（仮称）上ノ国湯ノ岱風力発電事業
環 境 影 響 評 価 方 法 書
補 足 説 明 資 料

風力部会 補足説明資料 目次

図7-1 検討対象エリアの風況の状況（地上高70m）

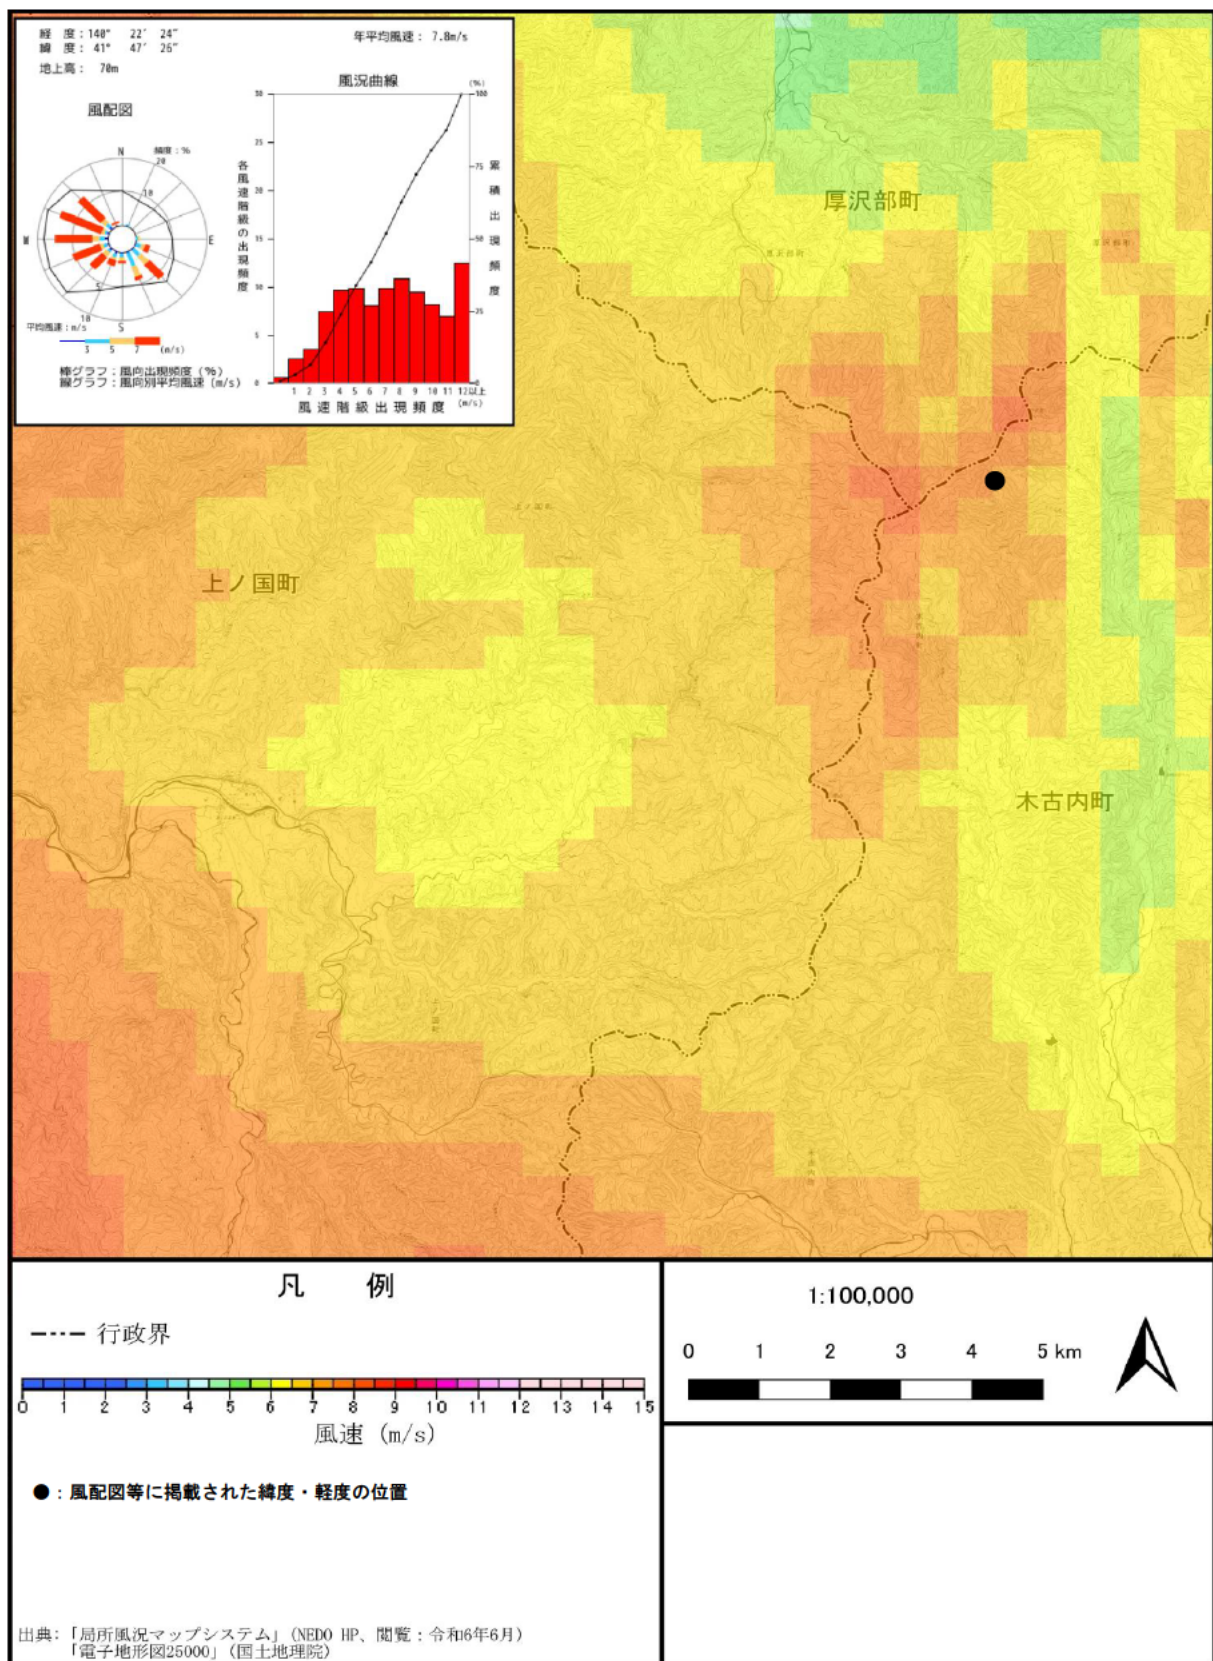
図の左上にある風配図等はどこの位置のものでしょうか。マップ内に示してください。

図7-1の凡例部分：軽度→経度

風配図等はある位置の情報ではなく、メッシュ（5km×5km）ごとに1つの風配図等のデータがリンクされています。風配図等に記載のある緯度・経度の位置を図7-1に示します。

ご指摘のとおり、修正したものを図7-2に示します。

図9-2 既設道路の状況

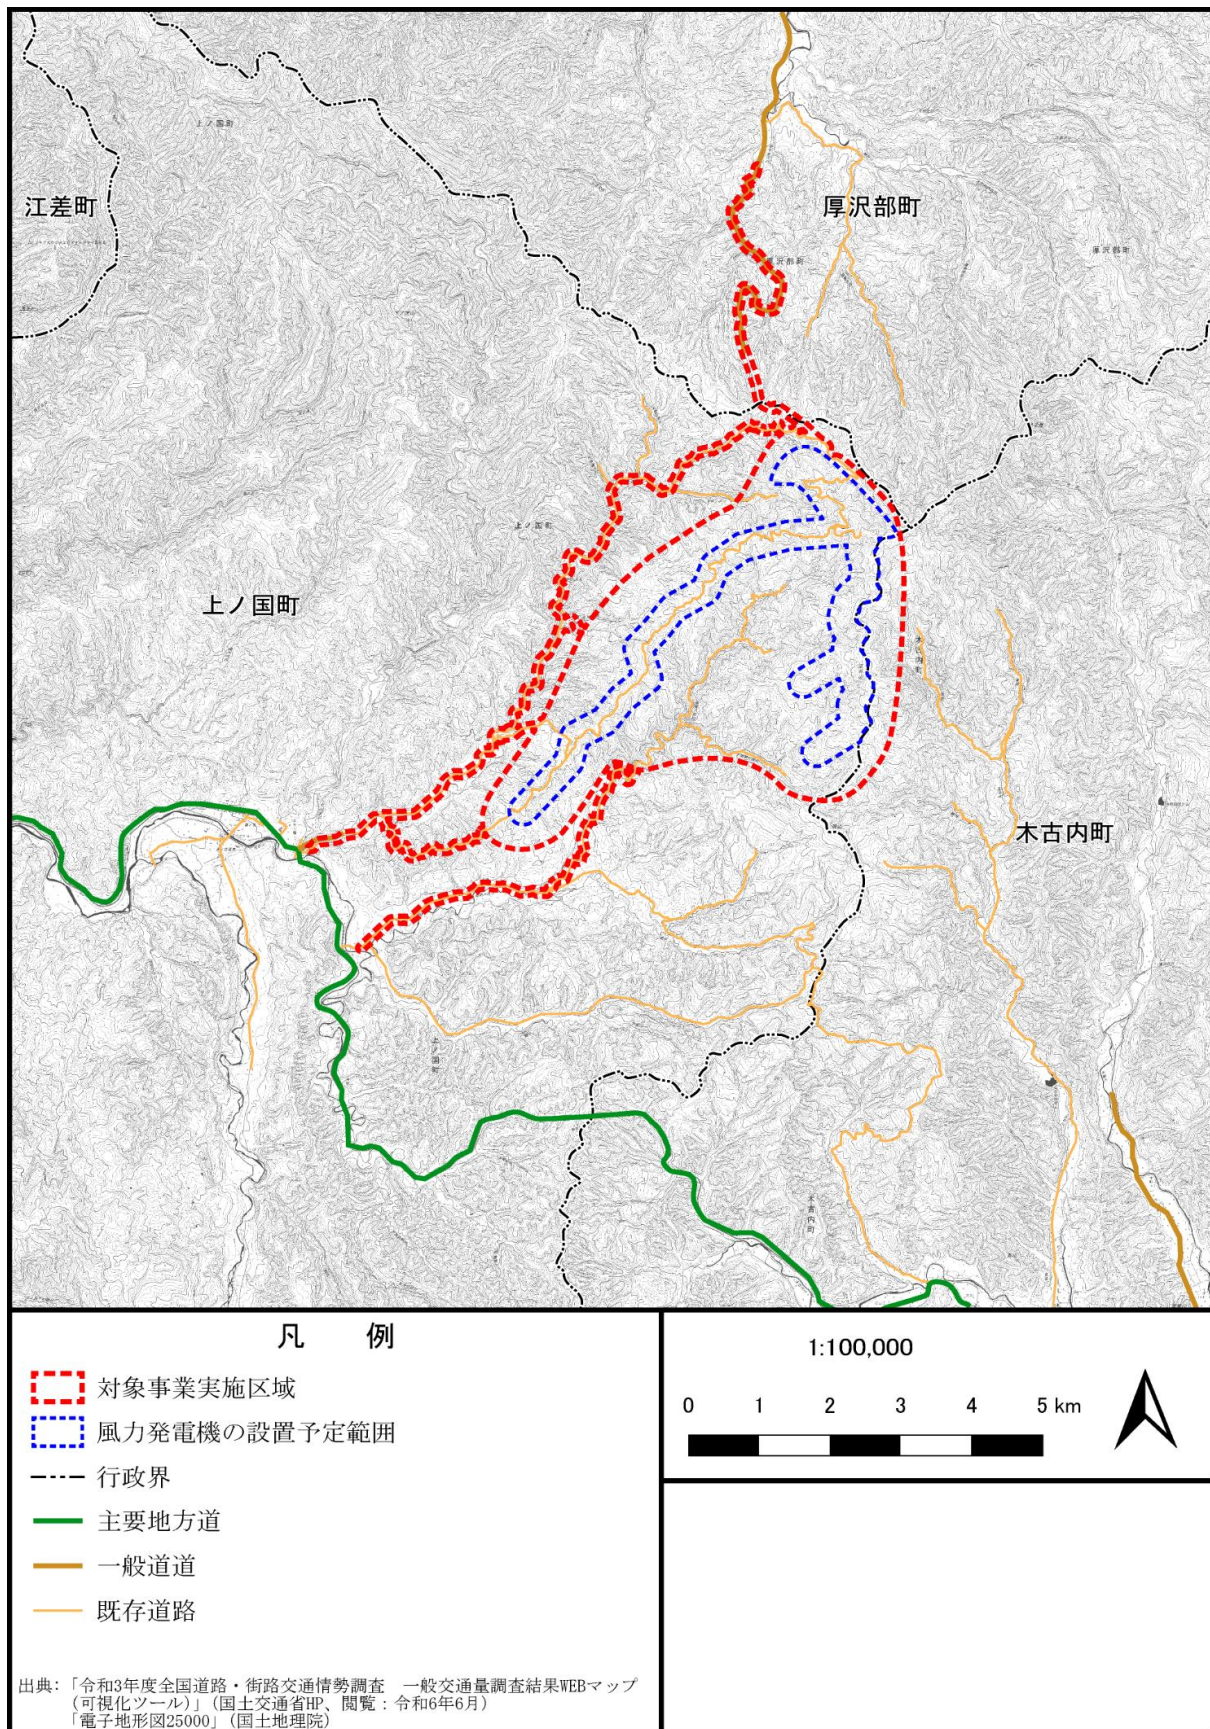
現時点の計画で結構ですので、風車設置予定位置と既設・新設道路の計画をお示し下さい。

風車設置予定位置を図9-1（非公開）に、既設道路の状況を図9-2に示します。新設道路については、検討中のため準備書においてお示しします。

図14-1 食物連鎖模式図

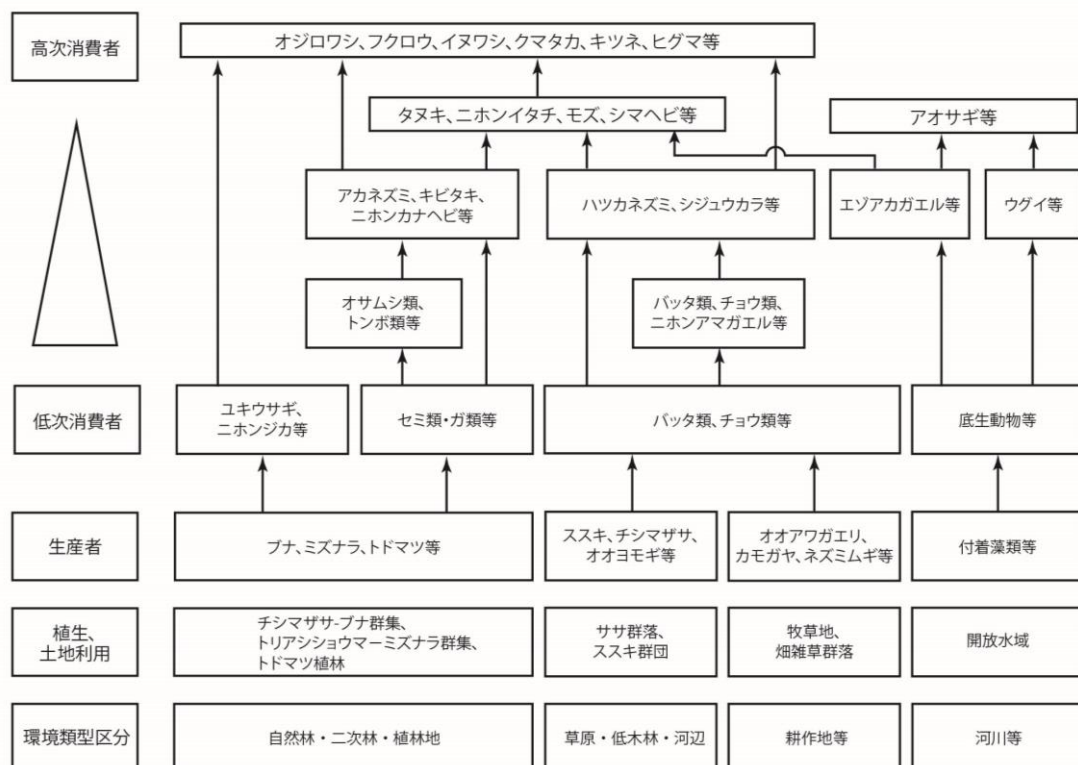
P81 の表では、タヌキやニホンイタチは文献による重要種として挙げられていませんが、P118 の食物連鎖図ではこれらの種が入っている一方で、エゾシカや最上位に位置すると思われるヒグマやエゾシカは記されていません。

食物連鎖図では、生物相互の関係について代表的な植生及び生物種を選定しているため、重要種以外も含まれています。準備書においては、方法書p. 118「図3. 1-34」を図14-1のとおり食物連鎖図にヒグマ、ニホンジカを追加します。なお、エゾシカはニホンジカの亜種であり、方法書の動物相リストの種名（河川水辺の国勢調査のための生物リストに準拠）と整合がとれるように図14-1にはニホンジカとして示しました。

図18-1 水質調査地点図

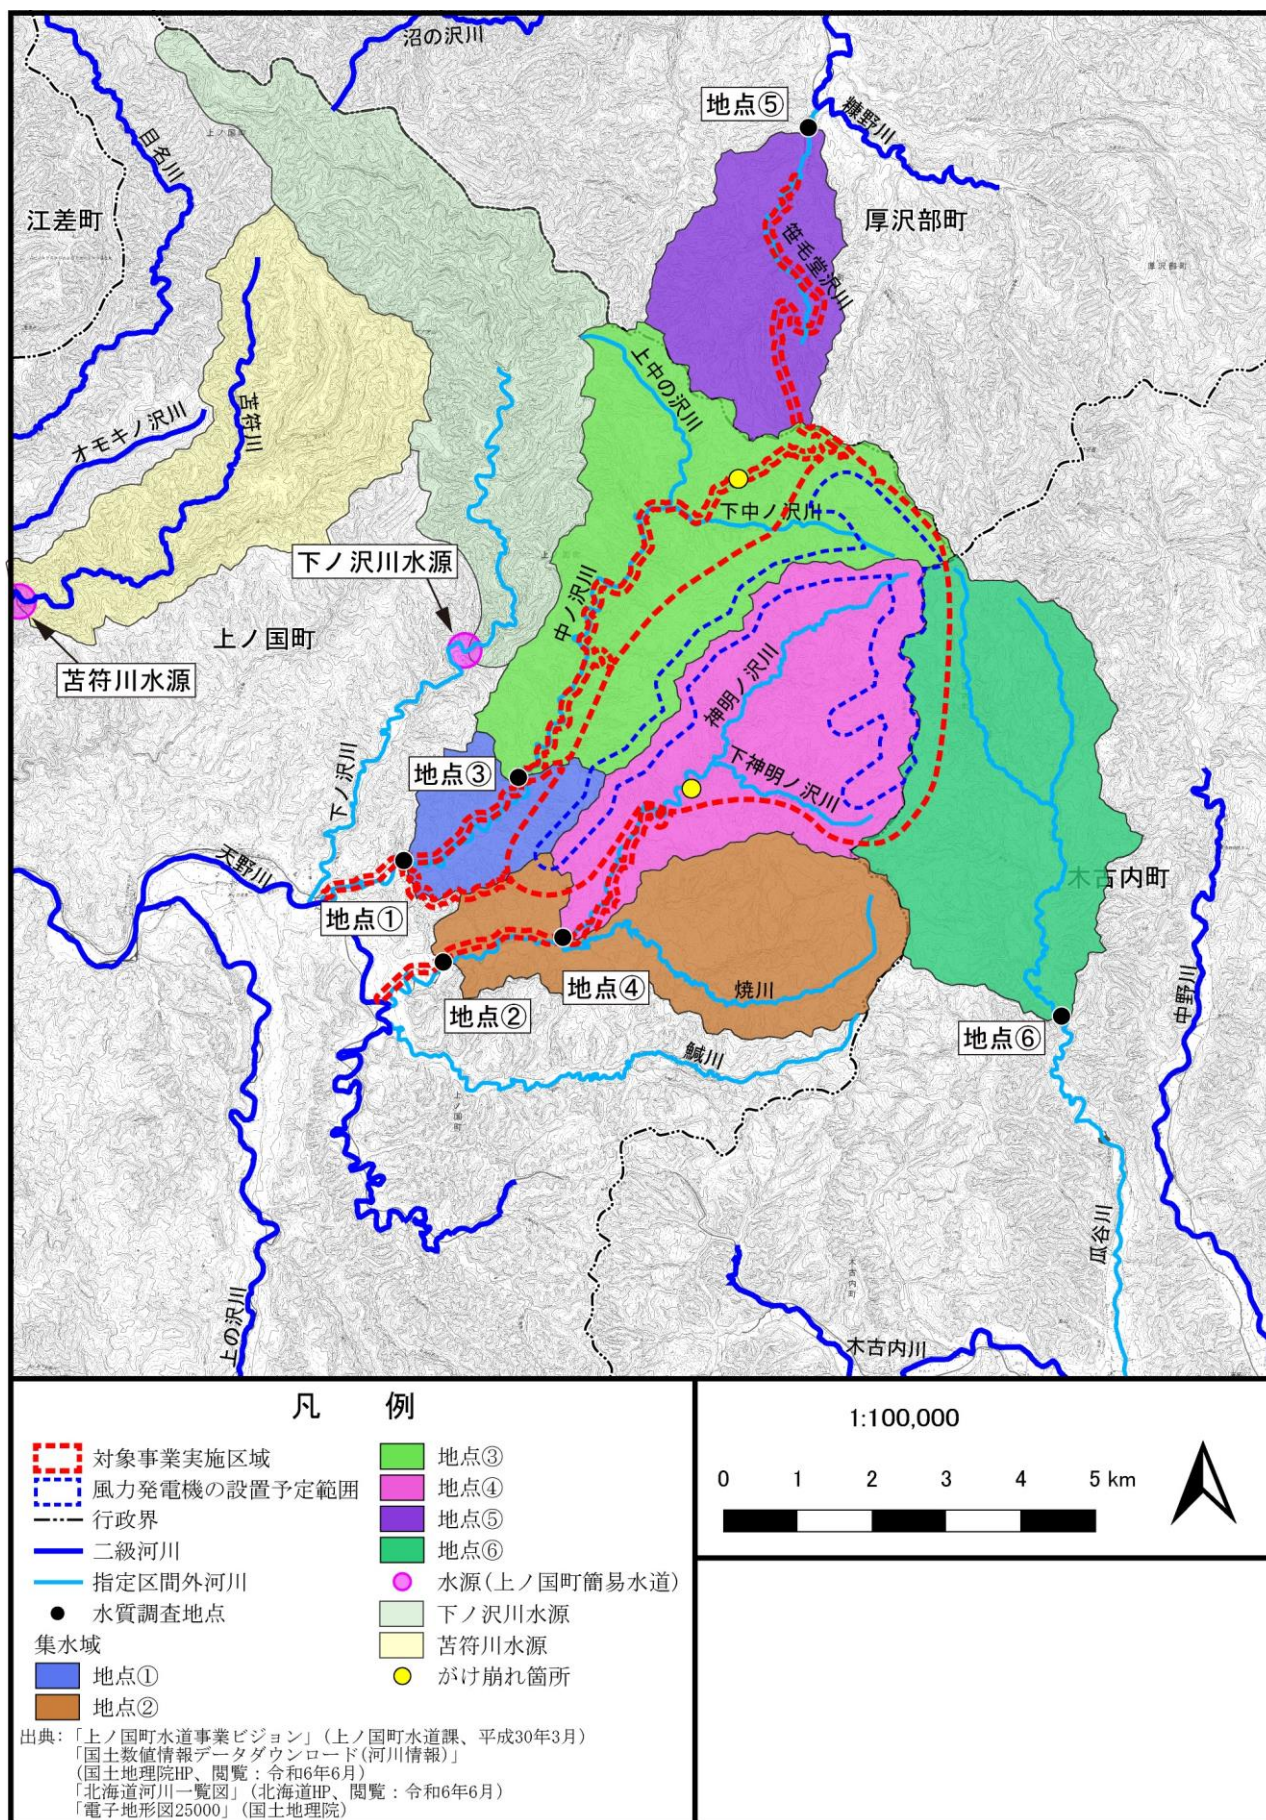
水質調査地点①の場所が地図（図4.2-2）や設定根拠（表4.2-9）からは特定できません。地点①付近には下ノ沢川と中ノ沢川が天野川に合流しているので、調査地点がこれらの川の合流前か後かが分かるような図面や記述として下さい。また、調査地点①を支川ではなく天野川に選定した理由を教えてください。なお、国土地理院の地図では天野川ではなく「天の川」となっています。天野川は誤植でしょうか？

・調査地点③の上流側に調査地点を取ることはできないでしょうか？例えば、中の沢川で上中の沢川との合流地点付近。

・調査地点④の上流では崖崩れが発生しているためアクセスが難しいと推察しましたが、崖崩れが補修された場合には、上流側に調査地点が取れる可能性はあるのでしょうか？あるいは、全般に崖崩れが発生しやすい道路でありアクセスの難しい道路でしょうか？

現在の方法書の記載に誤りがあったため、水質調査地点①の設定根拠を「対象事業実施区域西側を流れる中ノ沢川における天野川との合流前で、降雨時においても調査実施が可能な地点とした」という記載に修正します。なお、調査地点図は2次回答までに修正したものを示します。

調査地点③の上流側は現地でも検討し、降雨時でも採水可能な箇所がないことから、ご指摘いただいた箇所で調査地点を取ることはできないと判断しています。

調査地点④の上流は、崖崩れが補修された場合には上流側に調査地点が取れる可能性はあります。

水質調査地点を図18-1のとおり修正します。
